Portal Koleje Śląska Cieszyńskiego

Cieszyn, dnia 11 stycznia 2023 roku

PKP Polskie Linie Kolejowe S. A.

Dobiega końca rewitalizacja linii kolejowych nr 694/157/190/191 z Bronów podg. do Wisły Głębcze oraz z Goleszowa do Cieszyna. W dniu 11 grudnia 2022 roku po odbiorach technicznych został wznowiony ruch kolejowy na linii kolejowej nr 191. Trwają obecnie drobne prace wykończeniowe. Na podstawie art. 61 ust. 1 i 2 Konstytucji RP oraz art. 10 ust. 1 ustawy o dostępie do informacji publicznej wnoszę o pisemną odpowiedź na poniższe pytania:

Dokumentacja fotograficzna do pytania z punktu nr 1)

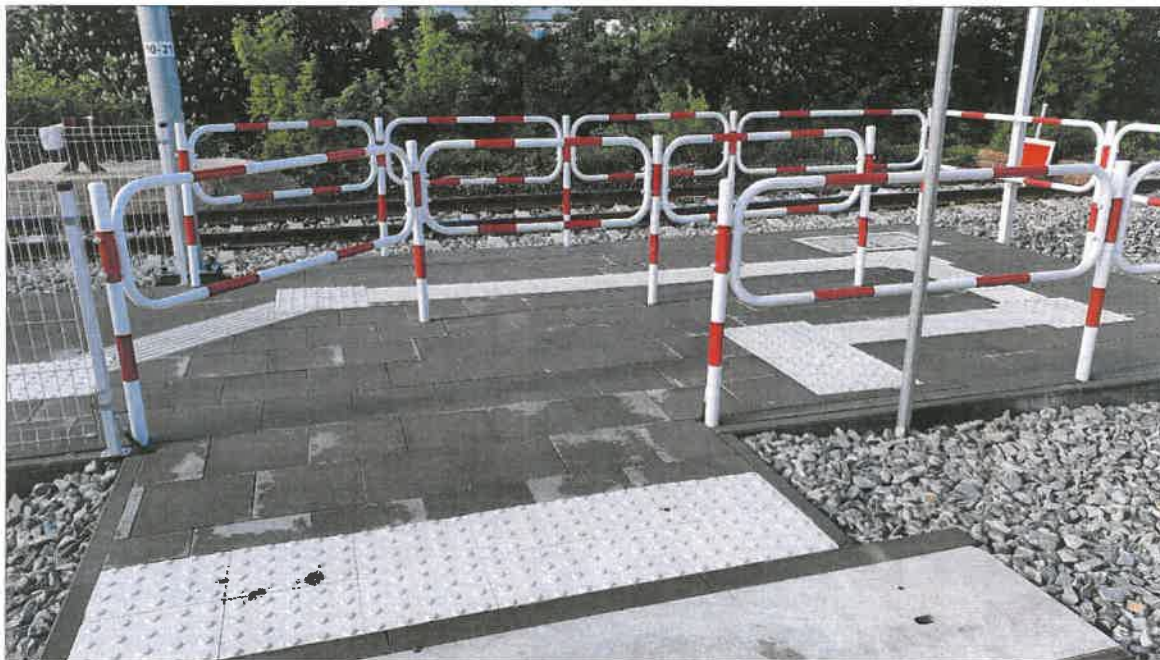
- 1) Dlaczego na przejeździe kolejowym w miejscowości Mnich położonym na linii kolejowej nr 157 w km 13,540 - 13,546 od dnia 11 grudnia 2022 roku została obniżona prędkość z 30 do 20 km/h (tj. do niższej prędkości niż przed przystąpieniem do prac rewitalizacyjnych w 2019 roku)?

- a) Dlaczego ww. ograniczenie prędkości nie dotyczy wyłącznie czoła pociągu? Niewłaściwe pochylenie drogi nie wpływa na bezpieczny przejazd całości pociągu przez przejazd kolejowy. Dlaczego w związku z tym pociągi muszą zwalniać tam ze 100 km/h do 20 km/h? Czy jest to docelowy rezultat prac rewitalizacyjnych, dofinansowanych ze środków unijnych, budżetu państwa oraz środków własnych należących do samorządu województwa śląskiego?

- b) Czy na etapie przygotowania dokumentacji projektowej przebudowy ww. przejazdu kolejowego podjęto należyłą koordynację pomiędzy branżami drogową i torową? Czy wzięto pod uwagę możliwość obniżenia niwelety linii kolejowej (przebiegającej w nasypie oraz w niewielkich pochyleniach podłużnych o wartościach 3-4‰) w taki sposób, aby zmniejszyć wartości pochyłeń podłużnych dojazdów drogowych do skrzyżowania jednopoziomowego z linią kolejową, z zachowaniem zwiększonej przechyłki w torze dostosowanej do wyższych prędkości pojazdów kolejowych? Ułatwiłoby to kształtowanie profilu drogi kołowej zgodnie z przepisami rozporządzenia bez konieczności jej przebudowy na dłuższym odcinku.

- c) Czy wzięto pod uwagę możliwość stosowania profilu podłużnego dróg na dojazdach do przejazdu kolejowo-drogowego oraz na długości przejazdu kolejowo-drogowego zgodnie z przepisami § 24 rozporządzenia Ministra Transportu i Gospodarki Morskiej z dnia 2 marca 1999 r. „W sprawie warunków technicznych, jakim powinny odpowiadać drogi publiczne i ich usytuowanie”? Czy Centrum Realizacji Inwestycji ma opracowany plan dalszych działań, który następnie zamierza wdrożyć w celu uzyskania maksymalnej dopuszczalnej prędkości pociągów wynikającej z geometrii linii kolejowej w obrębie wymienionego przejazdu

kolejowo-drogowego? Ograniczenie prędkości do 20 km/h stanowi duży kłopot dla przewoźników i naraża tabor kolejowy na awarie, co z kolei przekłada się na przerwy w ruchu (przykładem jest awaria pociągu nr 94615 w dniu 23 grudnia 2022 roku). Czy znany jest planowany termin usunięcia ograniczenia prędkości w obrębie przejazdu? Czy prowadzone są rozmowy lub uzgodnienia z zarządcą drogi w celu rozwiązania problemu? Czy możliwa jest likwidacja przejazdu w sytuacji, gdy posesje znajdujące się za przejazdem mają alternatywne połączenie drogowe poprzez przejazdy sąsiadujące w km 13,097 (ul. Topolowa w Mnichu) i 14,070 (ul. Słoneczna w Mnichu)?
